# 改善箇所説明図

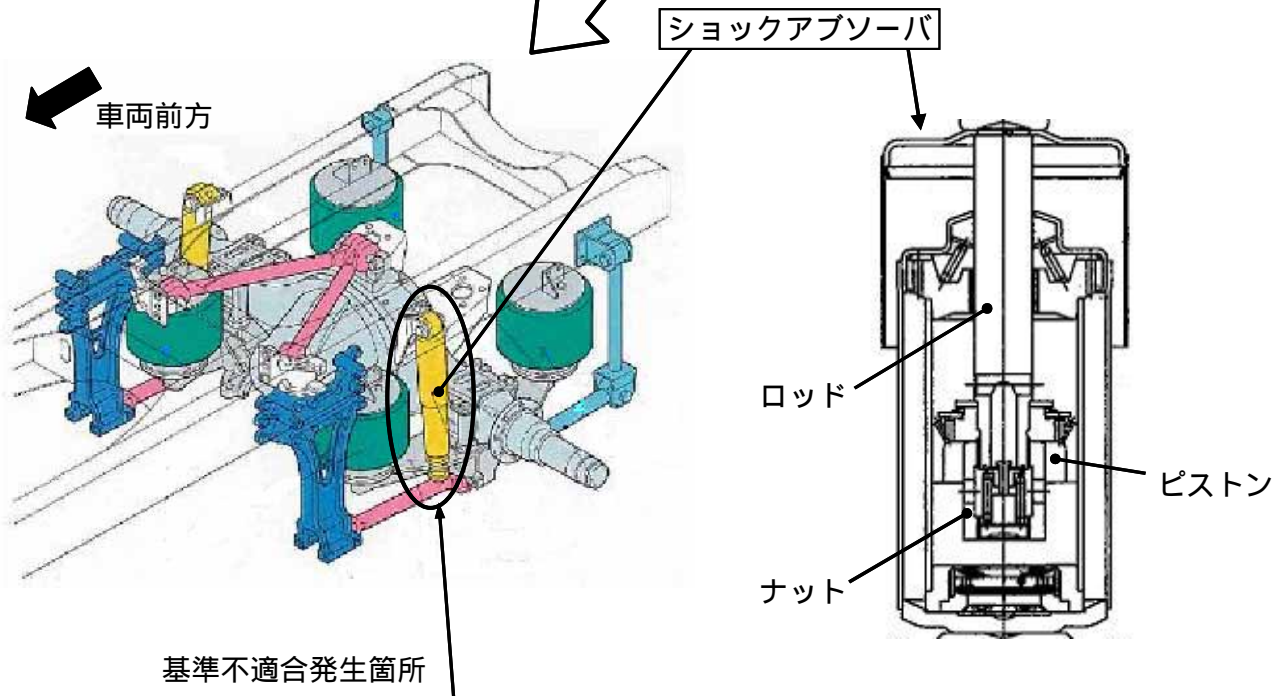
空気ばね緩衝装置付大型トラックにおいて、トレーラ切り離し時の高さ調整についての取扱説明書の説明が不十分で、且つショックアブソーバのストッパ構造が不適切なため、カブラ高さ調整不十分な状態でトレーラをトラックから切り離すと、ショックアブソーバが伸びきってしまうことがある。そのため、ショックアブソーバ内部のピストン取付けナット部が緩み、そのままの状態で使用を続けると、当該ショックアブソーバのロッドが抜け出し、最悪の場合、タイヤと干渉して、車両火災に至るおそれがある。

全車両、トレーラ切り離し時の注意事項を示したステッカーを取扱説明書に貼付するとともに、ショックアブソーバを対策品に交換する。

識別：リアショックアブソーバの前面に白色塗料を塗布する。
